OGGETTO: Fornitura e posa in opera di attrezzature ed arredi nell'ambito dell'intervento di completamento del Dipartimento (già Facoltà) di Medicina e Chirurgia a Scampia - Lotto 2.

Trasmissione Verbale Concordamento Prezzi Forniture non Previste.

VERBALE DI CONCORDAMENTO NUOVI PREZZI N. 01

VERBALE DI RIUNIONE del 06/04/2022

CONTELELAIO LAVAGNA 3M

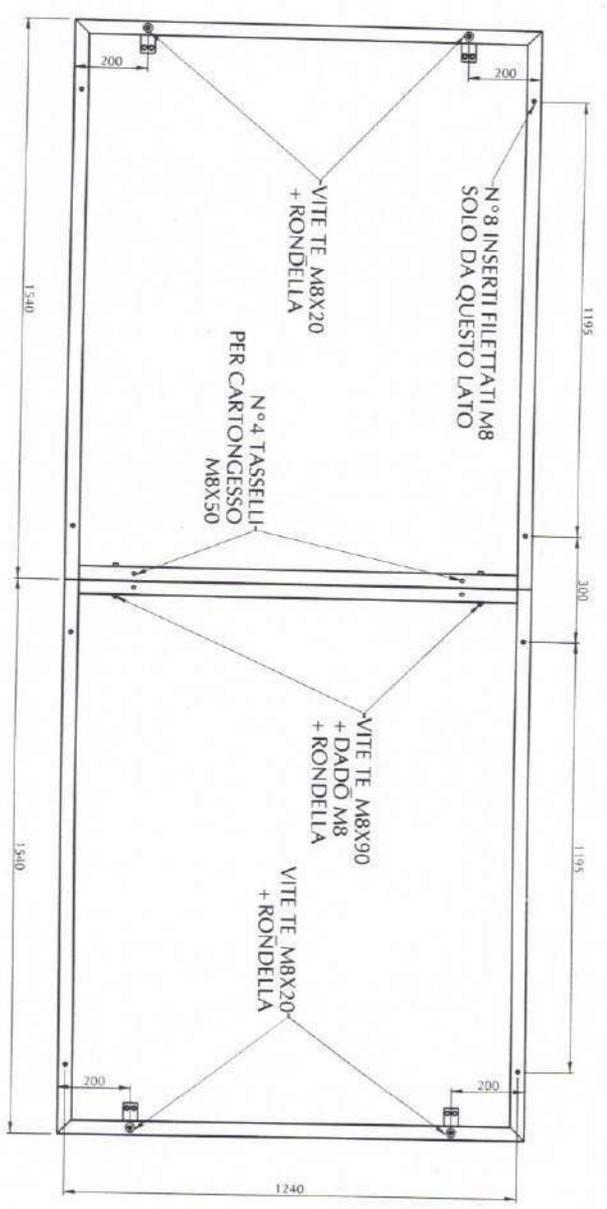
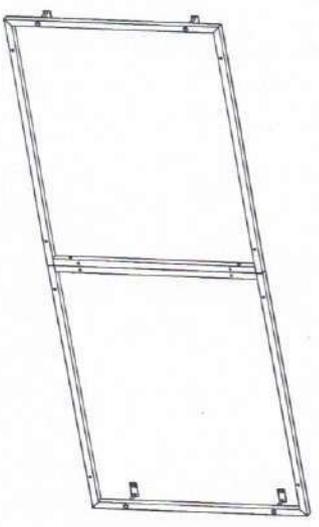
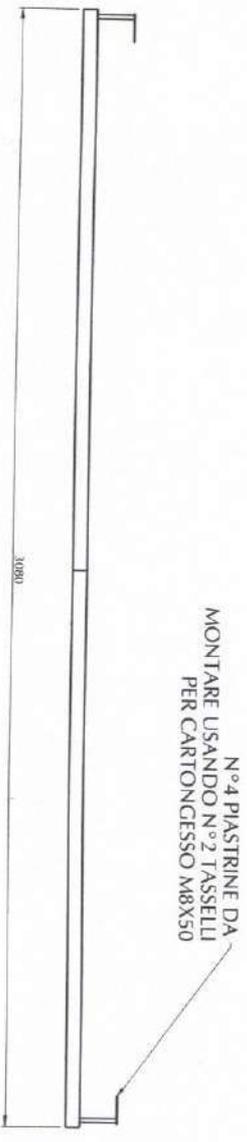
- b) individuare, in relazione alla fornitura del prodotto “LAV - Lavagna a parete in ardesia altezza mt 1,20”, atteso che la parete su cui installare le lavagne risulta curva per tutte le aule, la necessità di realizzare una sottostruttura metallica che funga da regolarizzatore della superficie di installazione della lavagna;

- in relazione a tali forniture non previste la LAMM s.r.l., in accordo a quanto previsto dall’art. 9 del capitolato tecnico, con messaggio PEC del 17/06/2022, allegato al presente verbale, ha provveduto a trasmettere la relativa offerta, fornendo, per ciascuna voce, il calcolo analitico del prezzo unitario offerto, nonché un dettaglio grafico relativo alle due tipologie di sottostruttura (Larghezza 2,00 m e 3,00 m).

np1 - Sottostruttura per montaggio lavagne su pareti curve Dim.3000x1200 in tubolare d’acciaio perimetrale con croce centrale avente sezione 40x40 verniciato a polvere epossidica completo di 4 piastre saldate per fissaggio a muro tramite tasselli
